TRANS/WP.29/2005/35
7 avril 2005

PROJET DE RECTIFICATIF 3 AU COMPLÉMENT 15 À LA SÉRIE 04
D'AMENDEMENTS AU RÈGLEMENT N° 16

(Ceintures de sécurité)

Communication du Groupe de travail de la sécurité passive (GRSP)

Figure 1 – Dimensions de l'enveloppe ISO/F3 d'un dispositif de retenue pour jeune enfant orienté face à la route de hauteur normale (720 mm) – Système ISOFIX CLASSE A.

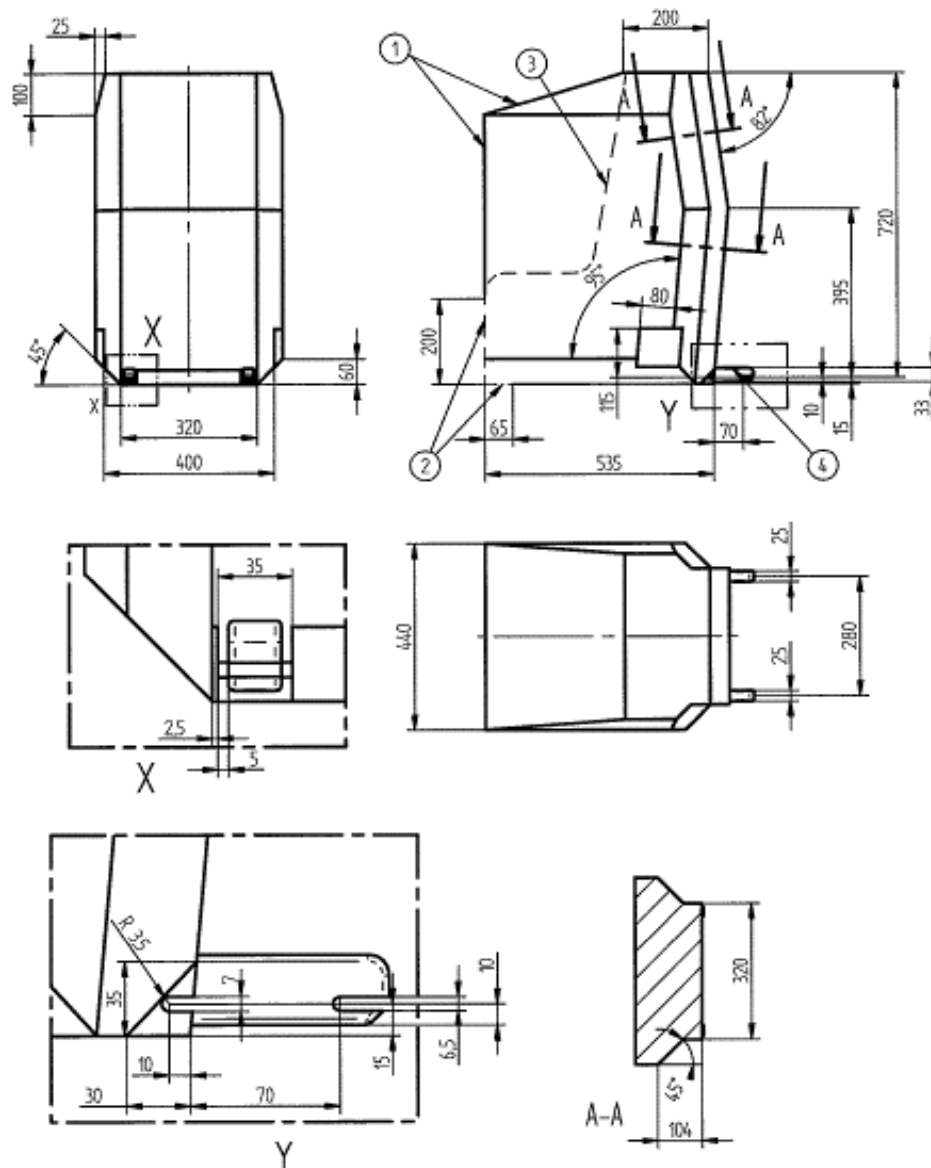
Annexe 17 – Appendice 2, paragraphes 4.1 à 4.7, lire:

«4.1 Enveloppe d'un dispositif de retenue pour jeune enfant orienté face à la route de hauteur normale

1. Limites vers l'avant et vers le haut.
2. La ligne interrompue marque la zone où une béquille ou un élément similaire peut faire saillie.
3. Non disponible.
4. D'autres spécifications relatives à la zone d'accrochage sont énoncées dans le Règlement n° 44.

Figure 2 – Dimensions de l'enveloppe ISO/F2 d'un dispositif de retenue pour jeune enfant orienté face à la route de hauteur réduite (650 mm) – Système ISOFIX CLASSE B.

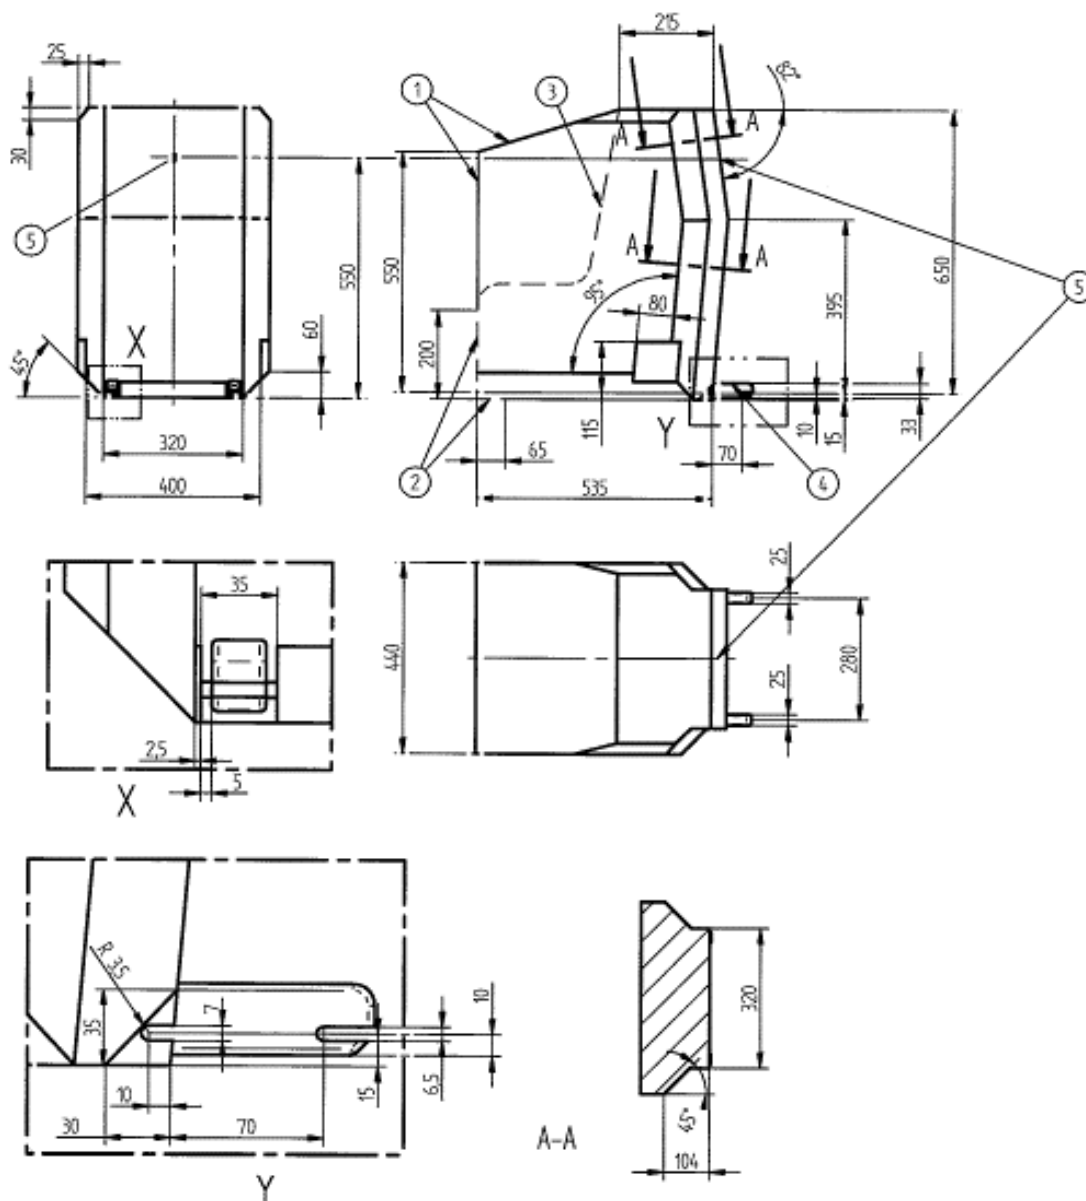
4.2 Enveloppe d'un dispositif de retenue pour jeune enfant orienté face à la route de hauteur réduite

1. Limites vers l'avant et vers le haut.
2. La ligne interrompue marque la zone où une béquille ou un élément similaire peut faire saillie.
3. Non disponible.
4. D'autres spécifications relatives à la zone d'accrochage sont énoncées dans le Règlement n° 44.
5. Points de fixation de la sangle de fixation supérieure.

Figure 3 – Dimension de l'enveloppe ISO/F2X d'un dispositif de retenue pour jeune enfant orienté face à la route de hauteur réduite (650 mm), à face arrière deuxième version – Système ISOFIX CLASSE B1.

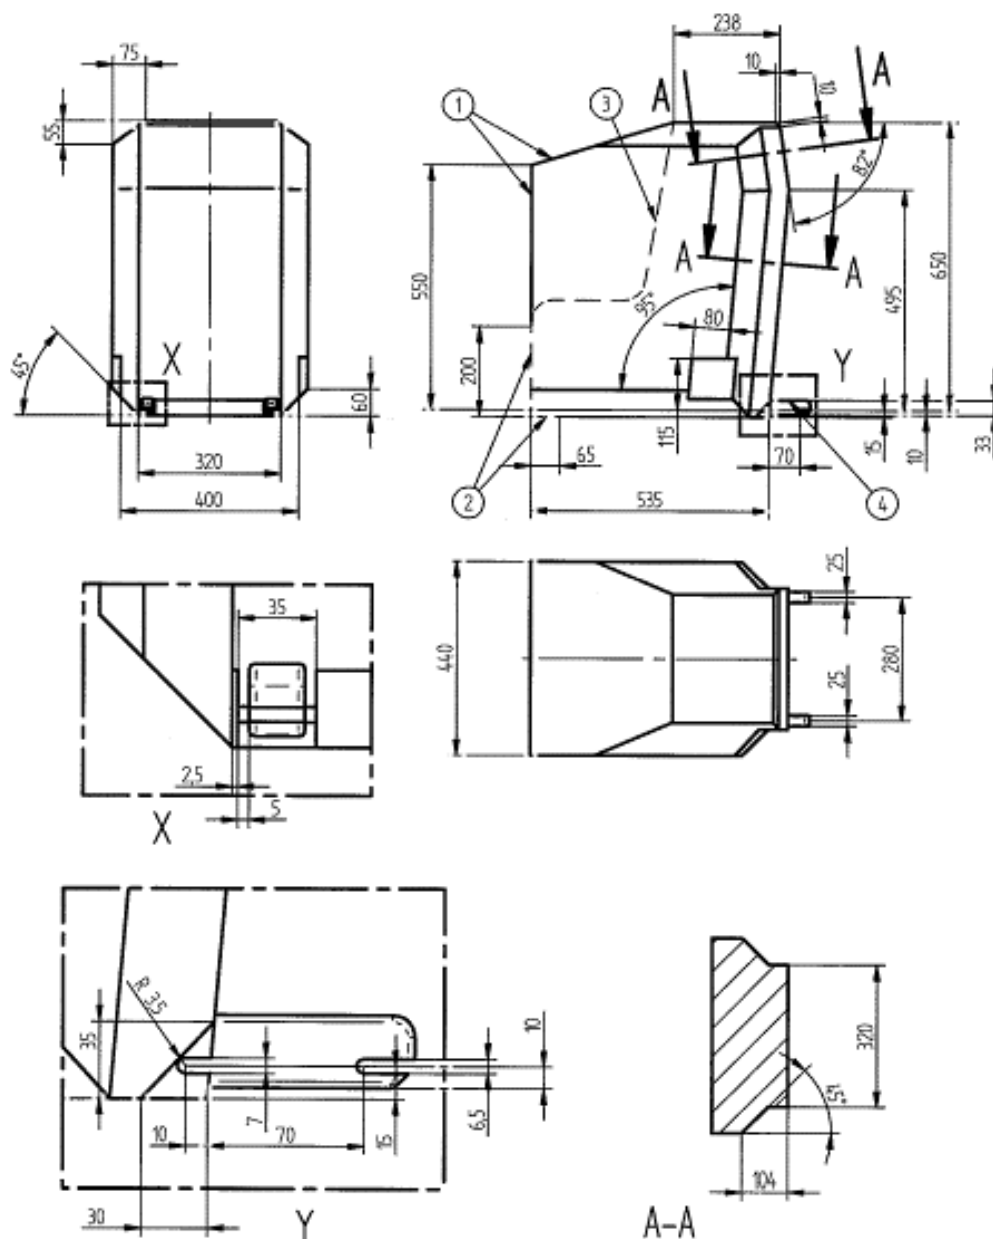
4.3 Enveloppe d'un dispositif de retenue pour jeune enfant orienté face à la route de hauteur réduite, à face arrière deuxième version

1. Limites vers l'avant et vers le haut.
2. La ligne interrompue marque la zone où une béquille ou un élément similaire peut faire saillie.
3. Non disponible.
4. D'autres spécifications relatives à la zone d'accrochage sont énoncées dans le Règlement n° 44.

Figure 4 – Dimensions de l'enveloppe ISO/R3 d'un dispositif de retenue pour jeune enfant orienté dos à la route de dimension normale – Système ISOFIX CLASSE C.

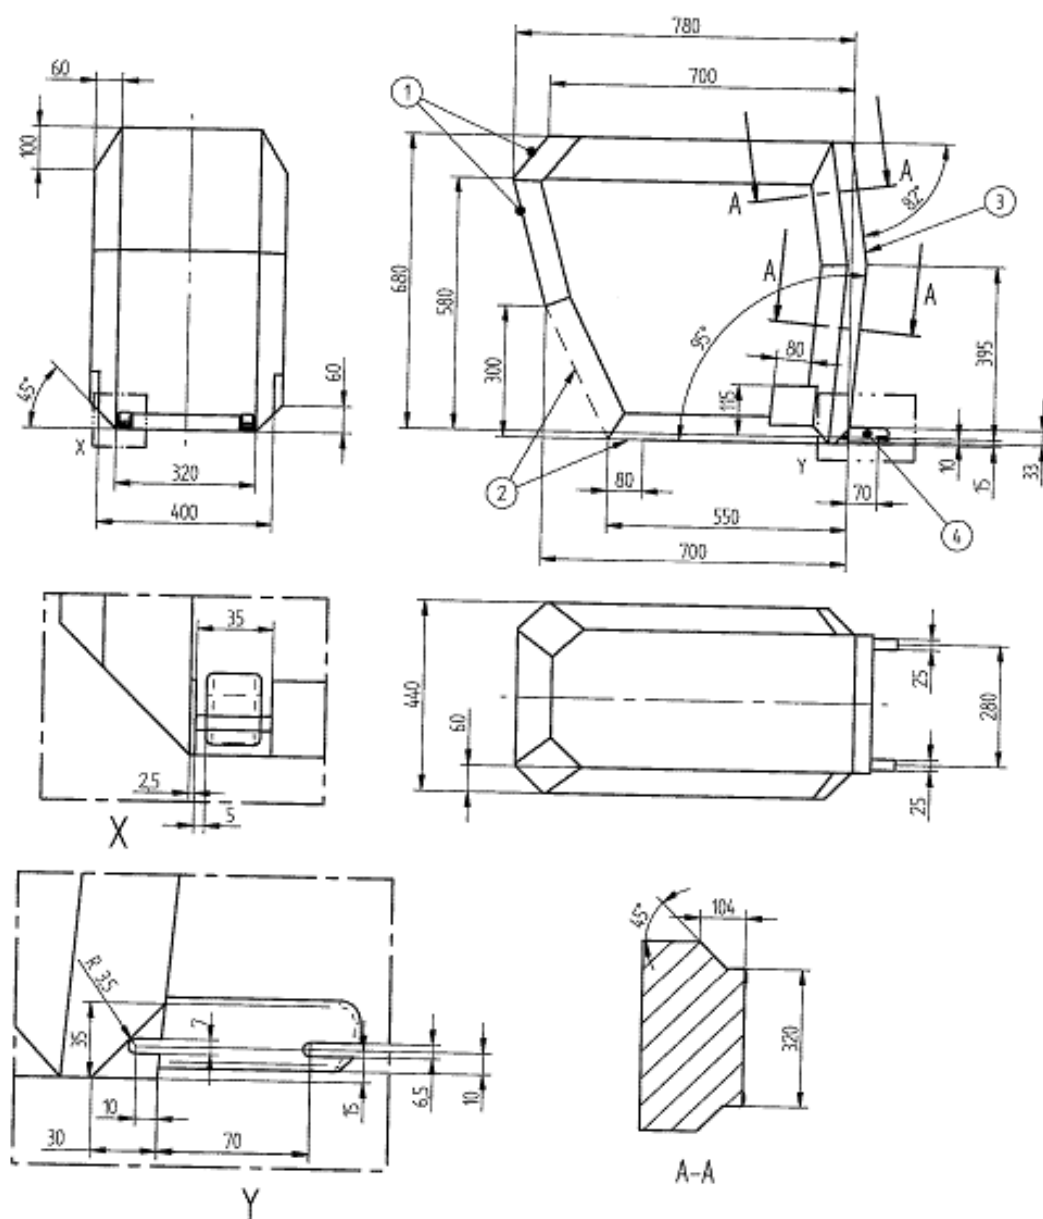
4.4 Enveloppe d'un dispositif de retenue pour enfant orienté dos à la route de dimension normale

1. Limites vers l'arrière et vers le haut.
2. La ligne interrompue marque la zone où une béquille ou un élément similaire peut faire saillie.
3. La limite vers l'arrière (à droite dans la figure) correspond à l'enveloppe face à la route de la figure 2.
4. D'autres spécifications relatives à la zone d'accrochage sont énoncées dans le Règlement n° 44.

Figure 5 – Dimensions de l'enveloppe ISO/R2 d'un dispositif de retenue pour jeune enfant orienté dos à la route de dimension réduite – Système ISOFIX CLASSE D

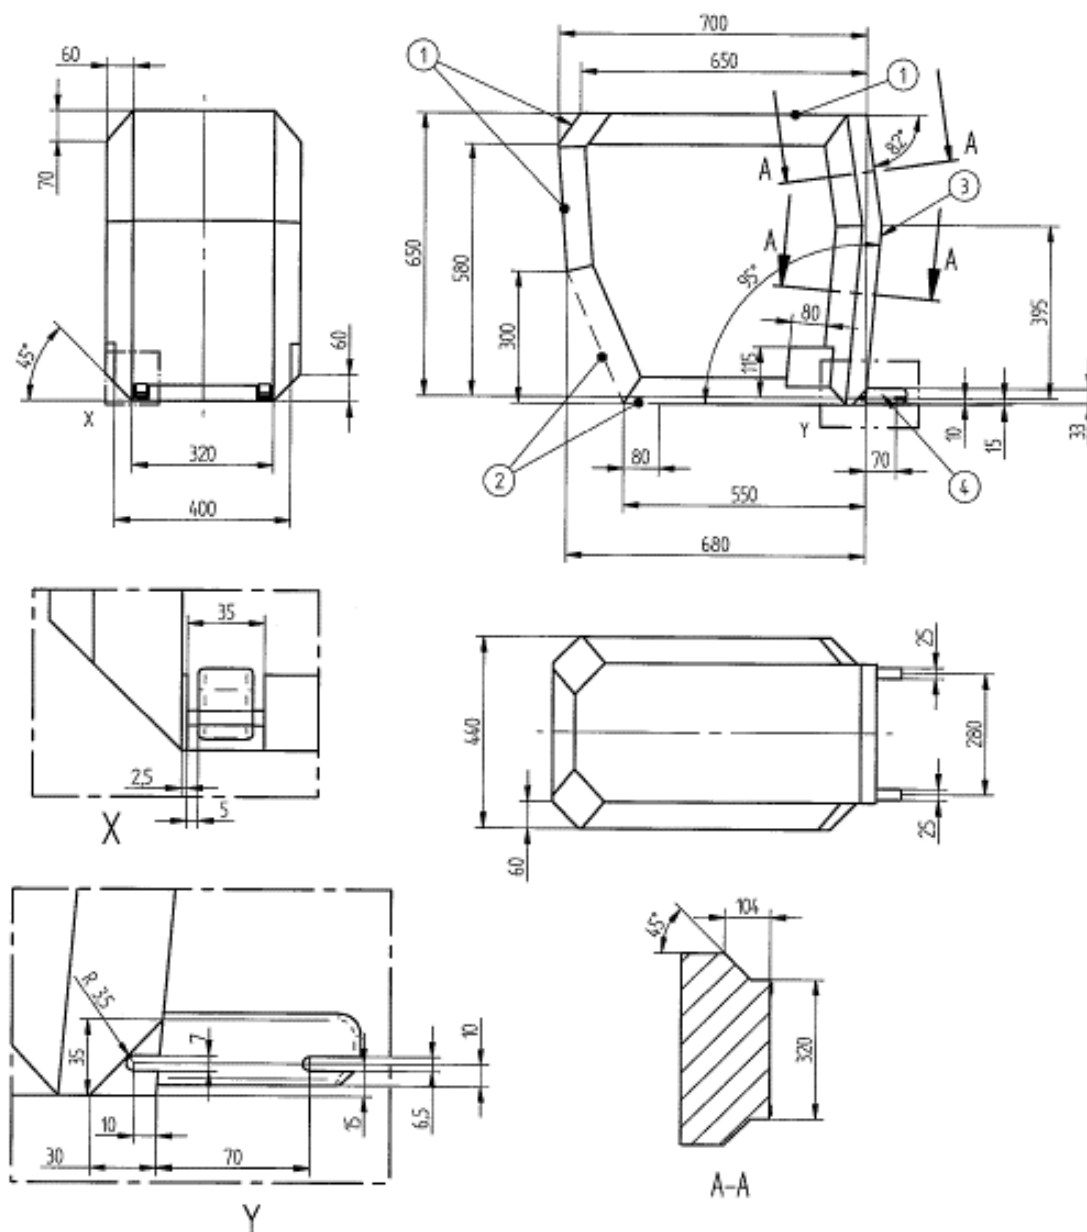
4.5 Enveloppe d'un dispositif de retenue pour jeune enfant orienté dos à la route de dimension réduite

1. Limites vers l'arrière et vers le haut.
2. La ligne interrompue marque la zone où une béquille ou un élément similaire peut faire saillie.
3. La limite vers l'arrière (à droite dans la figure) correspond à l'enveloppe face à la route de la figure 2.
4. D'autres spécifications relatives à la zone d'accrochage sont énoncées dans le Règlement n° 44.

Figure 6 – Dimensions de l'enveloppe ISO/R1 d'un dispositif de retenue pour bébé orienté dos à la route – Système ISOFIX CLASSE E.

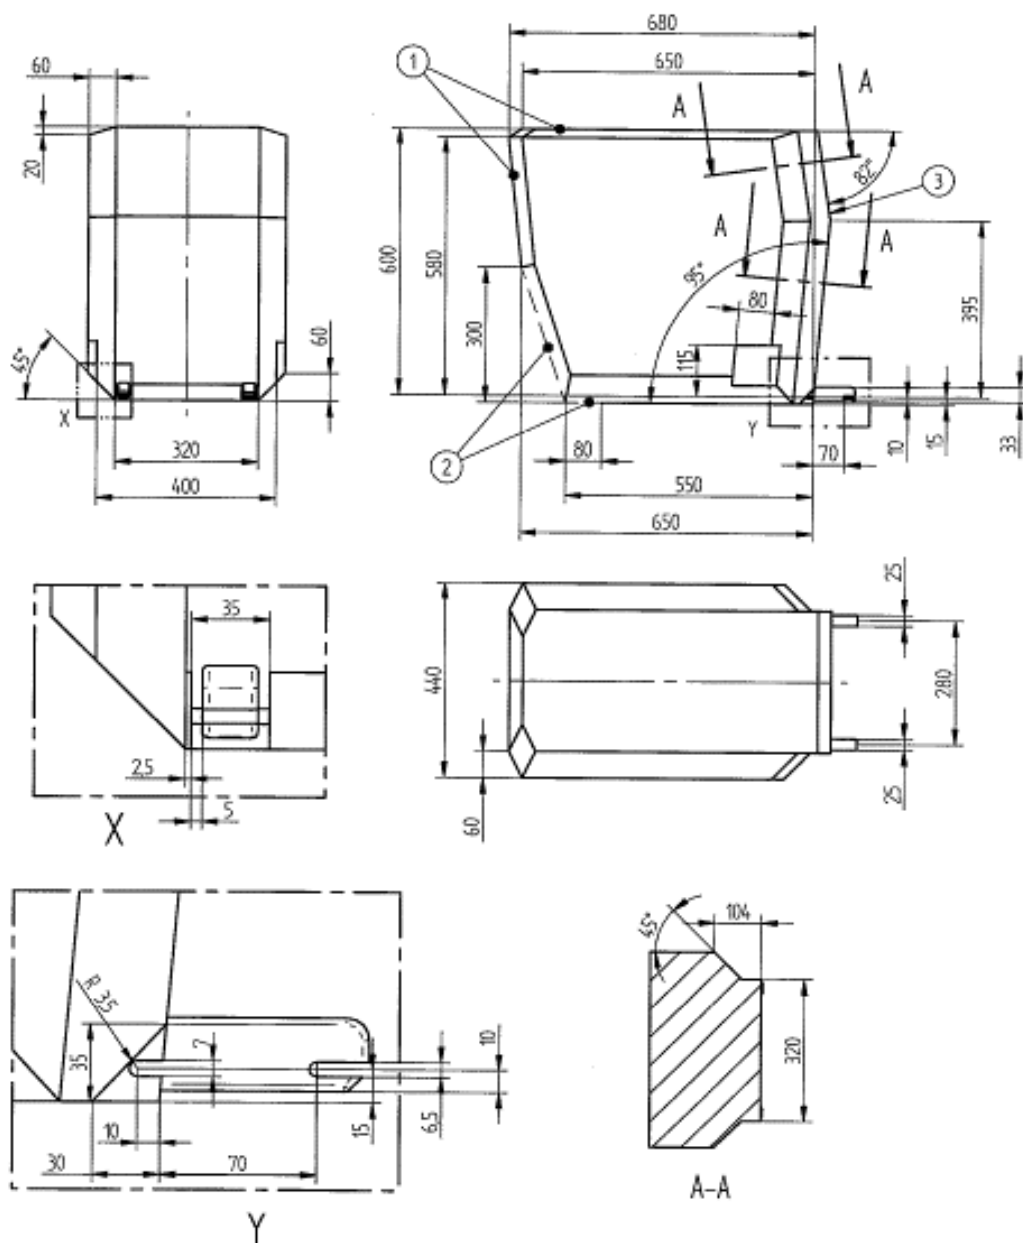
4.6 Enveloppe d'un dispositif de retenue pour bébé orienté dos à la route

1. Limites vers l'arrière et vers le haut.
2. La ligne interrompue marque la zone où une béquille ou un élément similaire peut faire saillie.
3. La limite vers l'arrière (à droite dans la figure) correspond à l'enveloppe face à la route de la figure 2.
4. D'autres spécifications relatives à la zone d'accrochage sont énoncées dans le Règlement n° 44.

Figure 7 – Dimensions de l'enveloppe ISO/L1 d'un dispositif de retenue pour enfant orienté vers le côté – Système ISOFIX CLASSE F ou dimension ISO/L2 pour un dispositif orienté symétriquement dans le sens opposé – Système ISOFIX CLASSE G».

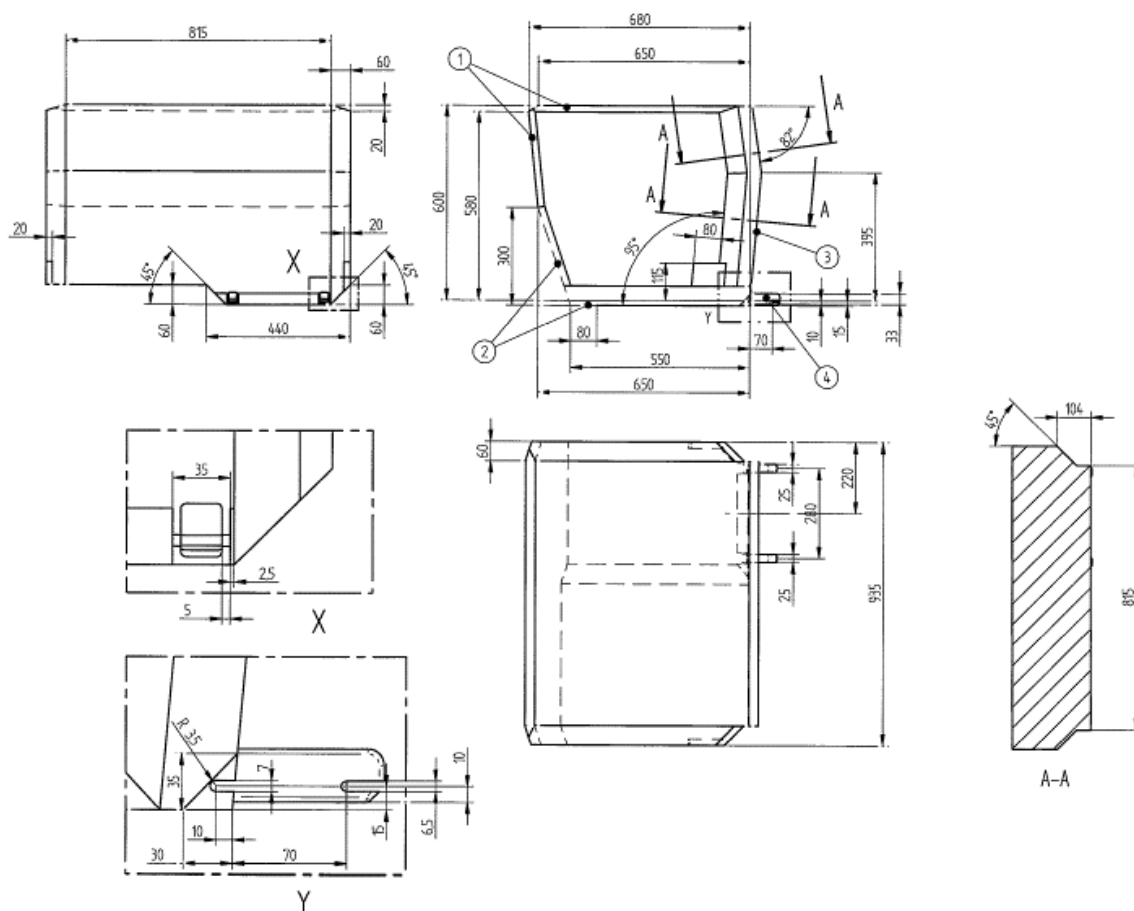
4.7 Enveloppe de dispositif de retenue pour enfant orienté vers le côté

1. Limites vers l'arrière et vers le haut.
2. La ligne interrompue marque la zone où une béquille ou un élément similaire peut faire saillie.
3. La limite vers l'arrière (à droite dans la figure) correspond à l'enveloppe face à la route de la figure 2.
4. D'autres spécifications relatives à la zone d'accrochage sont données dans les figures 2 et 3 de la norme ISO 13216-1.
